Общинска администрация- Свиленград

ИЗХ. №. *U-4970/22.08.2016*

**ЗАИНТЕРЕСОВАНИТЕ ЛИЦА ОТНОСНО ДОКУМЕНТАЦИЯ
ЗА ОБЩЕСТВЕНА ПОРЪЧКА С ПРЕДМЕТ: „Избор на изпълнител за извършване на
строително-монтажни работи на обект: „Проектиране на ВиК в гр. Свиленград -
кв.39, кв.307, кв.308, кв.309, кв.310, кв.311, кв.312 и кв.313“**

5.2. Канализационна мрежа:

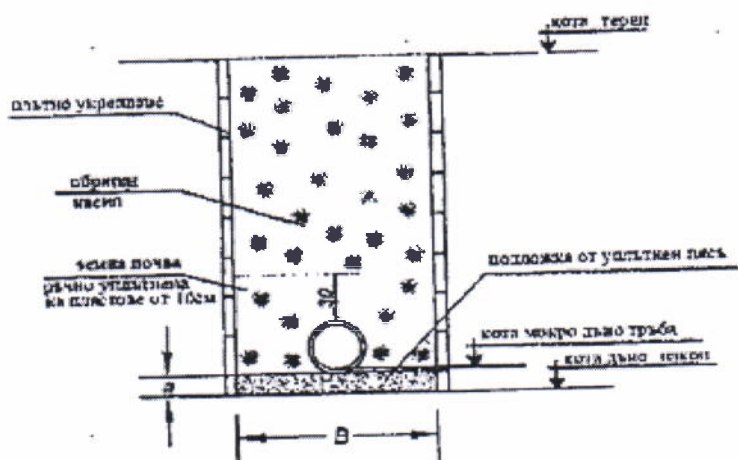
ВЪПРОС 2: В тръжната документация беше установено разминаване между записите в отделните документи- Техническа спецификация и Работния проект. Моля Възложителят да поясни с какъв приоритет следва да се приемат описаните изисквания за обратната засипка:

След спускане и позициониране на тръбите в траншеята, до 20 см над теме тръба се засипва с пясък.

Според Работен проект: Засипването около и над тръбата да е със земна почва ръчно уплътнена на пластове от 10см.

ОТГОВОР 2: Относно обратна засипка с приоритет следва да се приемат изискванията на работния проект, в случай че с изкопаните почви може да се достигне изискваното ниво на уплътняване и тези на техническата спецификация, в останалите случаи.
